**MINISTÉRIO DAS COMUNICAÇÕES**

OFÍCIO Nº 37919/2023/MCOM

Assunto: Resposta ao Ofício 1ª Sec/RI/E/nº 457, de 2023 - Requerimento de Informação (RIC) nº 2720/2023.

MINISTÉRIO DAS COMUNICAÇÕES
Secretaria de Telecomunicações
Departamento de Política Setorial
NOTA INFORMATIVA Nº 2380/2023/MCOM

Figura 3 - PARQFOR, Cable Landing Stations e Data Centers

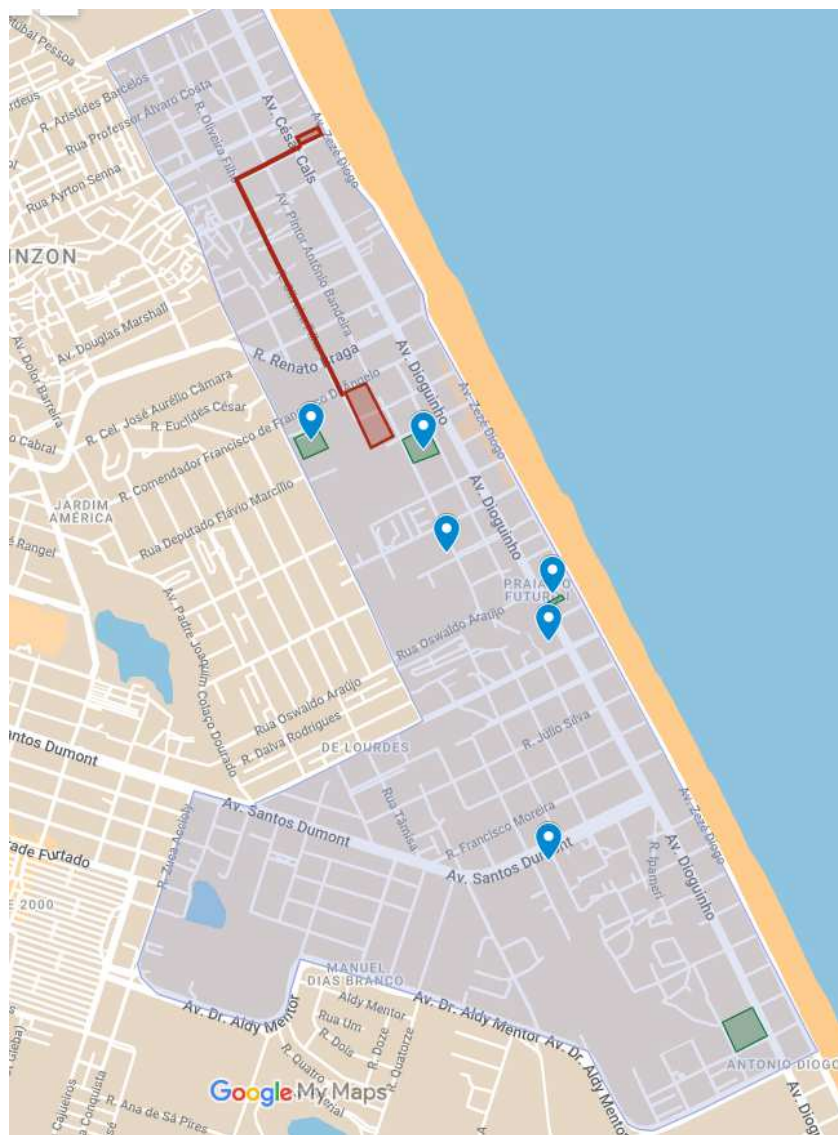
3.102. Como se observa nos itens grifados, fatores externos ao Data Center influenciam na classificação/certificação do mesmo. De acordo com a Figura 2 abaixo, vê-se que ao menos 2 (dois) Data Centers já instalados seriam diretamente impactados pela construção da planta terrestre da Usina: AngoNap (Angola Cables), há cerca de 145 metros e Mega Lobster (V.tal), há cerca de 30 metros.

3.104. Resta claro, portanto, que a presença da Usina no terreno indicado no projetos apresentados altera as condições para as futuras análises de riscos, o que poderá afetar as renovações das certificações presentes e obtenções futuras. Por consequência, os planos de negócios das detentoras de Data Centers sofrem impactos negativos com fatores não previstos no mento de suas respectivas construções, e é um claro desincentivo à novas instalações na região, que paradoxalmente, é selecionada pelo município como parque tecnológico incentivado via tributação diferenciada.

3.114. Na ilustração abaixo está marcada a região do PARQFOR e destacado em vermelho o local da Usina em meio terrestre na atual versão de projeto. Também é possível verificar a vizinhança com dois data centers ligados à operação dos cabos submarinos:
